**AVIS RELATIF À LA PROTECTION
CONTRE LES EVENTUELS EFFETS NOCIFS ET NUISANCES
PROVOQUÉS PAR LES RAYONNEMENTS NON IONISANTS
GÉNÉRÉS PAR DES ANTENNES ÉMETTRICES STATIONNAIRES**

Commune : MOUSCRON - Exploitant : PROXIMUS

Référence exploitant : 56BAL_01

Rapport n° 4604 / 2023

Figure 1 : Vue en plan des lieux de séjour et des points de contrôle

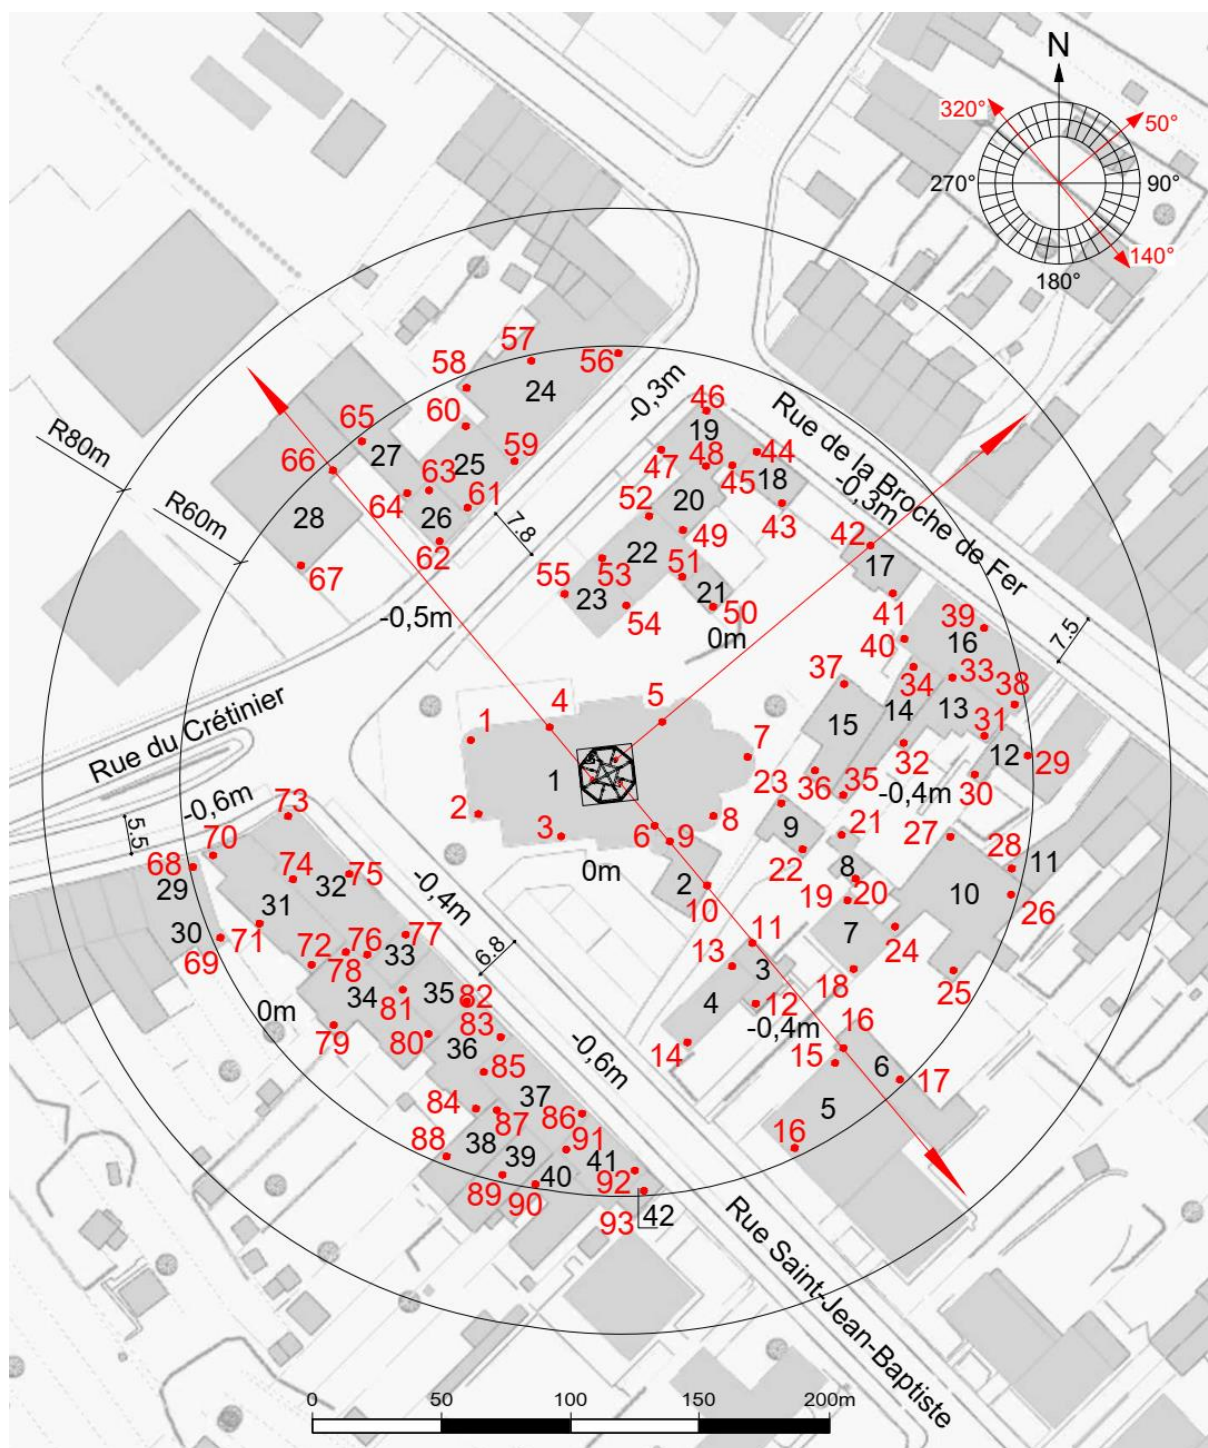
- le numéro du point de contrôle repris sur un des plans de la figure 1;
- le numéro du LS dans lequel se trouve le point de contrôle de la 1^{ère} colonne ;
- l'atténuation d'obstacle prise en compte pour le calcul de l'indice d'exposition dans le LS ;
- le résultat du calcul de l'indice d'exposition.

N° point de contrôle	LS	Atténuation (dB)	Indice d'exposition relatif à la limite par installation IE_i
1	LS1	10,0	0,376
7	LS1	10,0	0,326
4	LS1	10,0	0,141
6	LS1	10,0	0,138
5	LS1	10,0	0,128
8	LS1	10,0	0,075
2	LS1	10,0	0,067
61	LS25	3,0	0,034
60	LS25	3,0	0,032
39	LS16	3,0	0,031
37	LS15	3,0	0,030
13	LS4	3,0	0,029
65	LS27	3,0	0,027
40	LS16	3,0	0,027
64	LS27	3,0	0,027
16	LS5	3,0	0,027
15	LS5	3,0	0,027
63	LS26	3,0	0,027
12	LS3	3,0	0,027
58	LS24	3,0	0,026
51	LS22	3,0	0,026
50	LS21	3,0	0,025
62	LS26	3,0	0,025
11	LS3	3,0	0,024
38	LS16	3,0	0,023
53	LS22	3,0	0,023
59	LS24	3,0	0,023
18	LS7	3,0	0,023
55	LS23	3,0	0,022
19	LS7	3,0	0,022
66	LS28	3,0	0,022
41	LS17	3,0	0,021
57	LS24	3,0	0,021
42	LS17	3,0	0,021
17	LS6	3,0	0,020

En ce qui concerne les antennes de l'installation mentionnées dans le tableau 1, la distance maximale à laquelle la limite pourrait être atteinte, à l'extérieur, est égale à 77,3 m. S'il n'y a pas de LS à une distance inférieure, les antennes respectent forcément la limite d'immission.

Dans le cas des LS situés à l'intérieur des bâtiments, une atténuation d'obstacle est prise en compte et il en résulte que la distance maximale à laquelle la limite pourrait être atteinte se réduit à 54,7 m.

Figure 2 : Vue en plan des installations d'antennes dans un rayon de 300 mètres autour de l'installation faisant l'objet de la demande d'avis

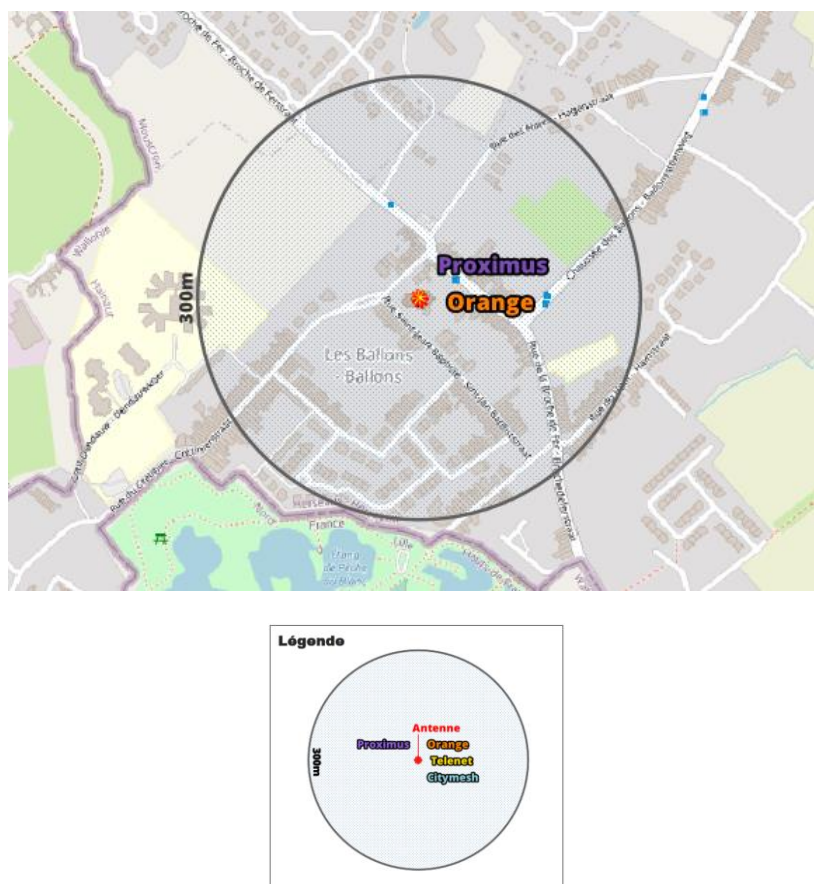
Le plan en projection verticale de la figure 2 indique la localisation des antennes actives éventuelles visées par le décret et situées dans un rayon de 300 mètres autour de l'installation référencée dans le paragraphe 2. Les données de localisation de ces antennes et les avis correspondant sont accessibles via le cadastre en ligne des antennes émettrices stationnaires⁶.

Compte tenu du nombre d'installations localisées dans la figure 2, il apparaît que l'intensité du rayonnement électromagnétique généré, dans les lieux de séjour situés à proximité de l'installation référencée dans le paragraphe 2, par l'ensemble des antennes émettrices stationnaires de l'ensemble des exploitants du même site d'antennes émettrices stationnaires respecte la limite fixée à l'article 4, § 2 du décret.
